PT LAS RAS nº 60/2019

PARECER TÉCNICO DE LICENÇA AMBIENTAL SIMPLIFICADA Nº 60/2019**PA COPAM Nº:** 18490/2015/002/2019**SITUAÇÃO:** Sugestão pelo **INDEFERIMENTO**

EMPREENDEDOR:	COPASA- Companhia de Saneamento de Minas Gerais	CNPJ:	17.281.106/0001-03
EMPREENDIMENTO:	Estação de Tratamento de Esgoto – ETE Lagoa dos Patos	CNPJ:	17.281.106/0001-03
MUNICÍPIO:	Lagoa dos Patos	ZONA:	Urbana

Imagem 01 - Camada referente a potencialidade de ocorrência de cavidade (CECAV). Fonte: IDE-Sisema.

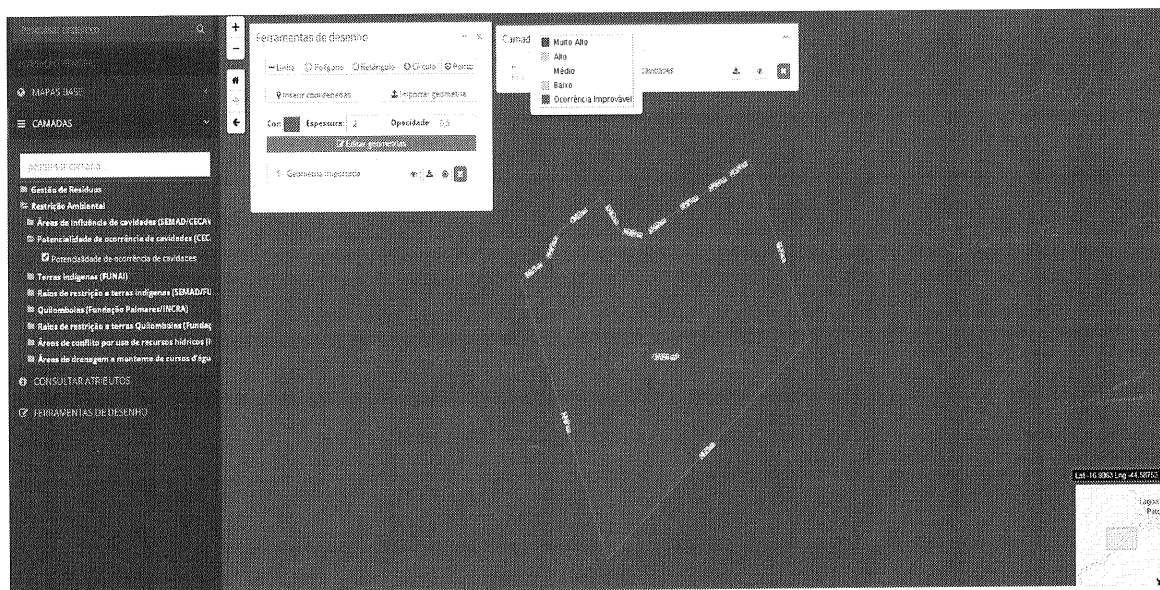
Todavia, o empreendimento está situado em área com potencial “muito alto” para ocorrência de cavidade, conforme imagem do IDE-Sisema.

Ademais, considerando que o empreendimento está situado em área com potencial muito alto para ocorrência de cavidade conforme IDE-Sisema, foi solicitado ao empreendedor a apresentação dos estudos espeleológicos de acordo com o Termo de Referência, como determinado pela Instrução de Serviço Sisema nº 08/2017.

Porém, o estudo solicitado não foi apresentado, com alegação de que para realização do estudo espeleológico será necessário um prazo adicional de 90 dias. Contudo, o pedido inicial das informações complementares, foi bem enfático quanto ao prazo para prestação das mesmas, considerando que foi informado ao empreendedor que o prazo seria improrrogável e a não apresentação das informações solicitadas implicaria no indeferimento do referido processo, em razão da falta de elementos essenciais à sua análise.
